**Verslag huishoudelijke elektrische installatie op laagspanning en zeer lage spanning****Algemeen:**

Referentie: 012-20260910-06	Datum controle: 10/09/2026
Keurder: 012

Eigenaar:	Willibrord van gorp veerle de wael	EAN-code:	541448820057141631
Adres installatie:	Deken Adamsstraat 24, 2300 - Turnhout	Nummer teller(s):	1SAG3105245736
		Distributienetbeheerder installatie:	Fluvius
Datum uitvoering installatie:	☒ Vóór 01/10/1981 ☒ Tussen 01/10/1981 en 01/06/2020 ☐ Vanaf 01/06/2020		
Type:	☒ Wooneenheid ☐ Niet-huishoudelijk ☐ PV ☐ Batterij ☐ Laadpaal

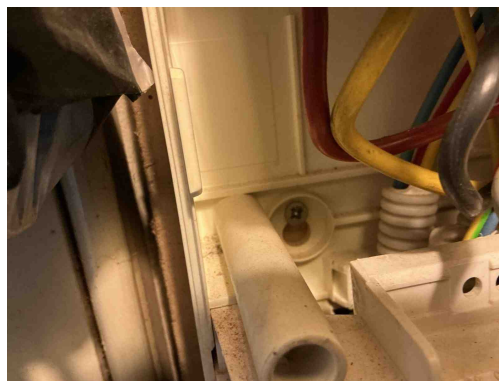
B17 - De voedingsspanning is niet op elk bord vermeld (Boek 1: 3.1.3.3).
Opmerking: Oa bord 1

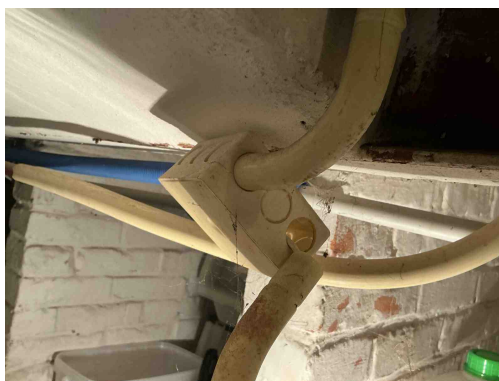
T21 - Het elektrisch materieel is niet geplaatst volgens de voorschriften van de fabrikant/ regels van goed vakmanschap . (Boek 1: 1.4.1.3)
Opmerking: Oa ophang vijzen niet afgedekt bord 1 ,Aftakdoos niet deftig geplaatst

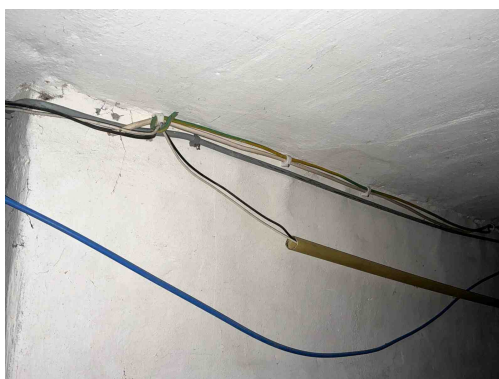
T21 - Het elektrisch materieel is niet geplaatst volgens de voorschriften van de fabrikant/ regels van goed vakmanschap . (Boek 1: 1.4.1.3)

Opmerking: Oa ophang vijzen niet afgedekt bord 1 ,Aftakdoos niet deftig geplaatst

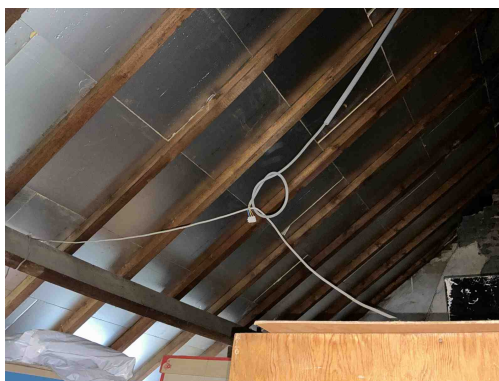
C21 - Het gebruik van geleiders van het type VOB, zonder bijkomende afscherming is niet toegestaan (Boek 1: 5.2.9.6).

Opmerking: Oa kelder ,berging ,kamer 2 ,4 ,gang,

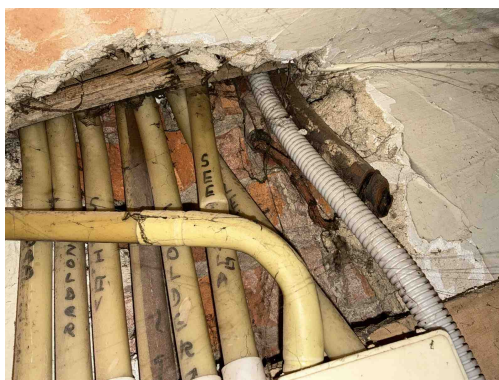
C21 - Het gebruik van geleiders van het type VOB, zonder bijkomende afscherming is niet toegestaan (Boek 1: 5.2.9.6).
Opmerking: Oa kelder ,berging ,kamer 2 ,4 ,gang,

C13 - Onvoldoende bevestiging van de leiding(en) (Boek 1: 5.2.9.5).
Opmerking: Oa kelder ,kamer

C26 - De verbindingen zijn niet gebeurd in borden, in aftakdozen, aan de klemmen van contactdozen, schakelaars of in de verlichtingstoestellen (Boek 1: 5.2.6.1).
Opmerking: Oa kamer 4

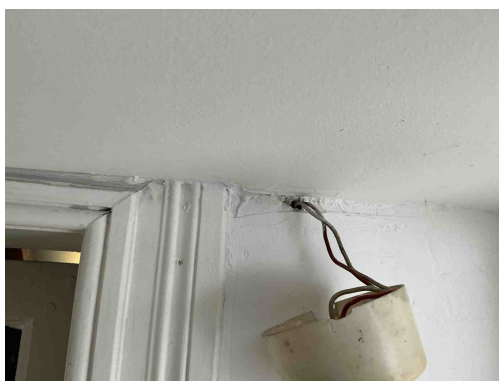
C21 - Het gebruik van geleiders van het type VOB, zonder bijkomende afscherming is niet toegestaan (Boek 1: 5.2.9.6).
Opmerking: Oa kelder ,berging ,kamer 2 ,4 ,gang,

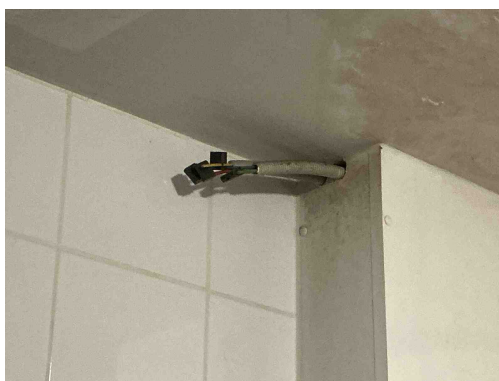
C21 - Het gebruik van geleiders van het type VOB, zonder bijkomende afscherming is niet toegestaan (Boek 1: 5.2.9.6).
Opmerking: Oa kelder ,berging ,kamer 2 ,4 ,gang,

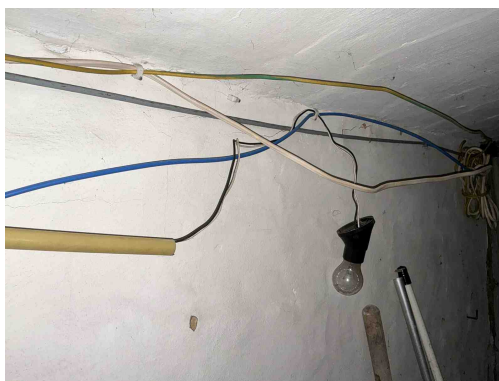
C21 - Het gebruik van geleiders van het type VOB, zonder bijkomende afscherming is niet toegestaan (Boek 1: 5.2.9.6).
Opmerking: Oa kelder ,berging ,kamer 2 ,4 ,gang,

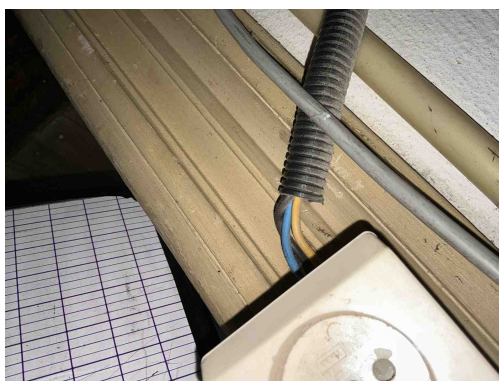
C21 - Het gebruik van geleiders van het type VOB, zonder bijkomende afscherming is niet toegestaan (Boek 1: 5.2.9.6).
Opmerking: Oa kelder ,berging ,kamer 2 ,4 ,gang,

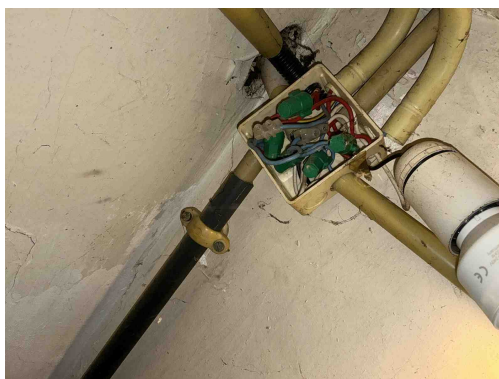
C21 - Het gebruik van geleiders van het type VOB, zonder bijkomende afscherming is niet toegestaan (Boek 1: 5.2.9.6).
Opmerking: Oa kelder ,berging ,kamer 2 ,4 ,gang,

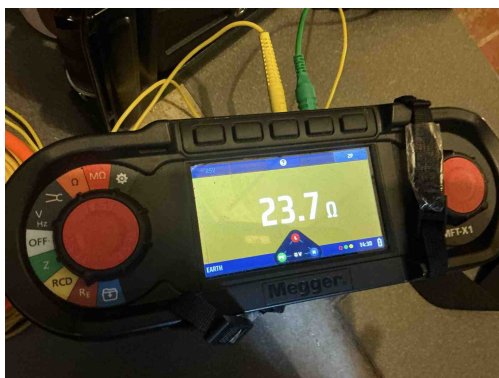
C21 - Het gebruik van geleiders van het type VOB, zonder bijkomende afscherming is niet toegestaan (Boek 1: 5.2.9.6).
Opmerking: Oa kelder ,berging ,kamer 2 ,4 ,gang,

C30 - De deksels van de aftakdoos/aftakdozen ontbreken (Boek 1: 4.2.2.1, 5.2.6.1).
Opmerking: Oa kelder

C35 - Er zijn doorverbindingen gemaakt met lusterklemmen; er kon niet aangetoond worden dat deze klemmen geschikt zijn voor de aanwezige spanning, stroom en draadsectie en dat ze "CE" zijn (Boek 1: 1.4.2.1.).
Opmerking: Oa kelder

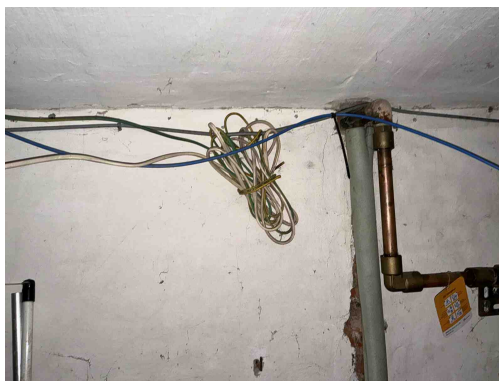
C28 - Niet gebruikte leidingen onder spanning zijn niet op een degelijke manier geïsoleerd of verwijderd (Boek 1: 4.2.1.1).
Opmerking: Oa kelder

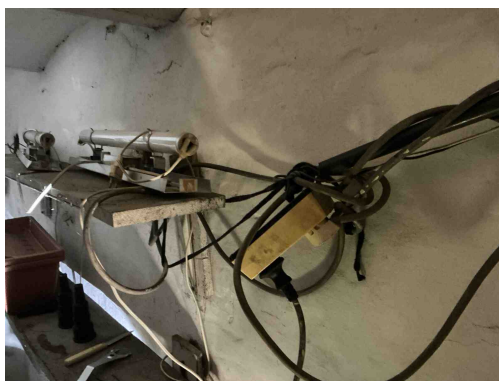
C28 - Niet gebruikte leidingen onder spanning zijn niet op een degelijke manier geïsoleerd of verwijderd (Boek 1: 4.2.1.1).
Opmerking: Oa kelder

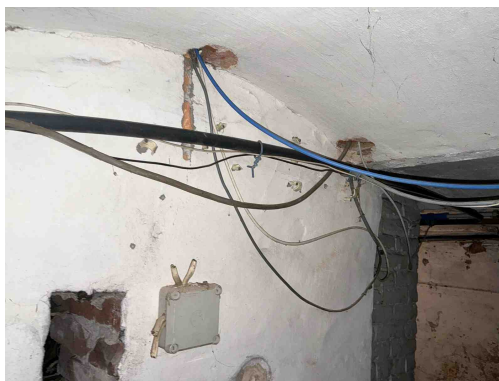
C13 - Onvoldoende bevestiging van de leiding(en) (Boek 1: 5.2.9.5).
Opmerking: Oa kelder ,kamer

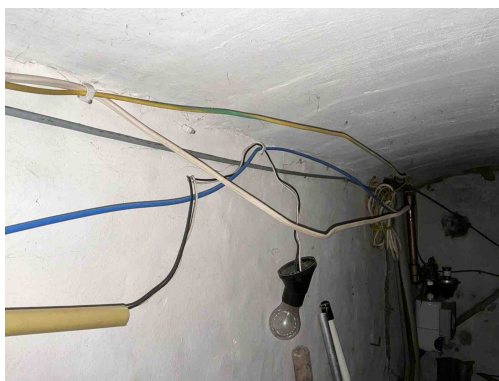
C13 - Onvoldoende bevestiging van de leiding(en) (Boek 1: 5.2.9.5).
Opmerking: Oa kelder ,kamer

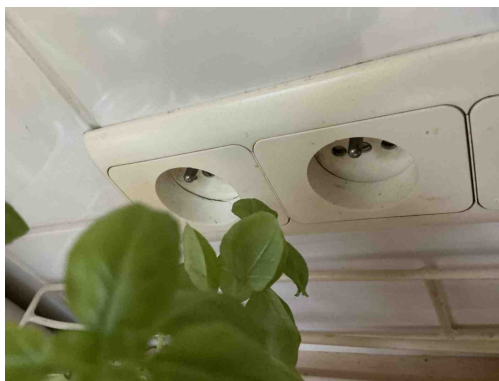
C27 - Het gebruik van geleiders van het type VTLMB (côte-à-côte) is niet toegestaan (Boek 1: 1.4.2.1).
Opmerking: Oa kelder

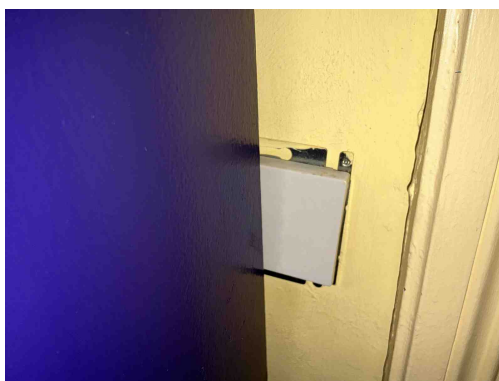
T10 - Bepaalde contactdozen en/of schakelaars zijn niet degelijk bevestigd (Boek 1: 1.4.1.3).
Opmerking: Oa kamer 1,2

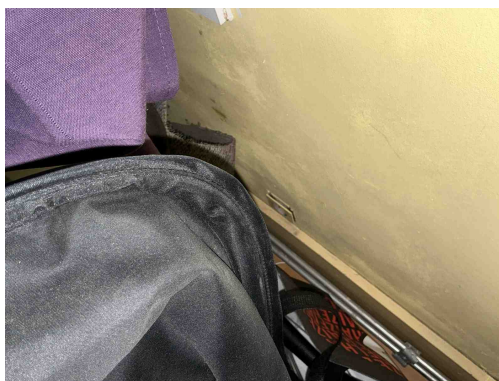
T10 - Bepaalde contactdozen en/of schakelaars zijn niet degelijk bevestigd (Boek 1: 1.4.1.3).
Opmerking: Oa kamer 1,2

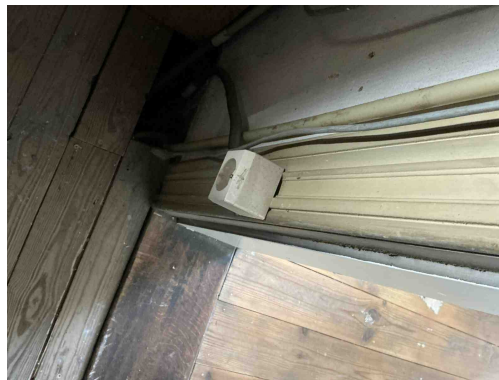
T23 - Het elektrisch materiaal is beschadigd. (Boek 1: 1.4.1.3).
Opmerking: Oa gang

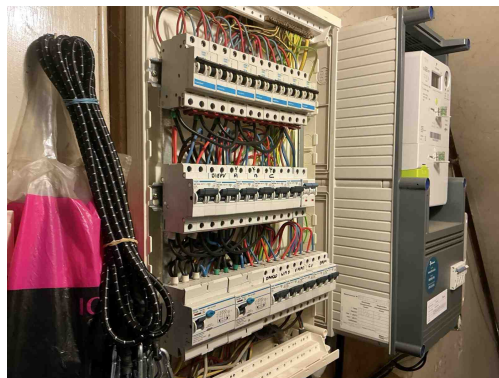
T13 - Opbouwcontactdozen en/of -schakelaars zonder achterplaatje mogen niet rechtstreeks op een brandbare ondergrond bevestigd worden (Boek 1: 4.3.3.5).

Opmerking: Oa kamer 4
